Datum: 2022-10-13 **Version:** 1

[712725] – [SVAR PÅ TRAFIKVERKETS SYNPUNKTER MED AVSEENDE PÅ VIBRATIONER FÖR SAMRÅDSHANDLING - DETALJPLAN FÖR BOSTÄDER OCH FÖRSKOLA KUNGÄLV DEL AV YTTERBY-TUNGE 2:72 KOMMUN OCH 2:73 "VÄSTRA TUNGE" I YTTERBY, KUNGÄLV KOMMUN PÅ]

FIGUR 5 MÄTPUNKT I PLANKARTA

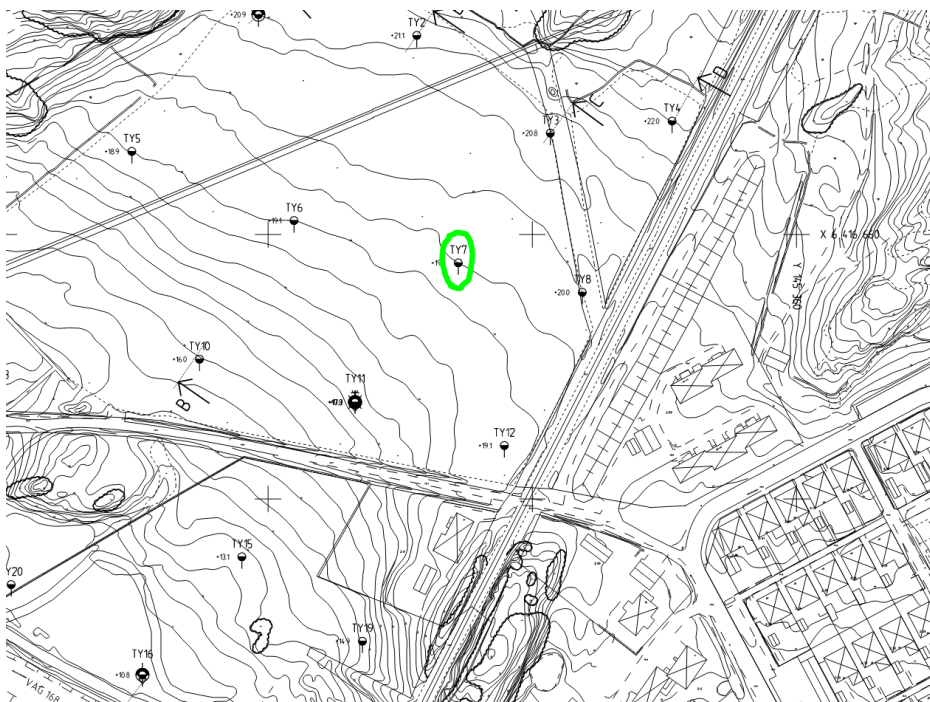
Trafikverket anser att vibrationsutredningen som utgör underlag för följande detaljplan är otillräcklig och behöver kompletteras. I utredningen finns mät punkt endast för ett av de planerade bostadshusen. Därmed saknas mätpunkter för de bostäder närmast järnvägen som planeras både söder och norr om MP 2.

- *Förvisso visar de geotekniska undersökningarna att områdets mäktighet är relativt konstant men med endast en mätlinje så förbises risken att det kan förekomma diskontinuiteter i eller under banan som kan alstra vibrationer både söder och norr om mätlinjen*

Vi bedömer att områdets geotekniska förhållande är relativt likvärdigt och att de valda kontrollpunkterna för vibrationer bör ge ett dimensionerande värde som är relevant för planerad bebyggelse. Vid en kontroll mot geotekniska undersökningar så konstateras att områdets mäktighet är relativt konstant inom området. Jorddjupet är i storleksordning 0–10 meter och jordarterna likvärdiga. TY11 har en odränerad skjuvhållfasthet på ca 20 kPA och jorddjup på 7 meter. TY3 har jorddjup på 7 meter. TY7 har jorddjup på 8 meter. Borrpunkter längre söderut har jorddjup under 5 meter och i TY15 endast 2 meter. Vibrationsmätningar har utförts i punkt som ungefär motsvarar TY7, jorddjup 8 meter.

Svar: Vi kan inte bedöma hur stor risken är att järnvägen (banan) eller dess underlag har avvikande styvhet, jämnhet eller mäktighet. Vi överlämnar till ban- och geoteknisk expert att svara på om det finns en signifikant risk för detta.
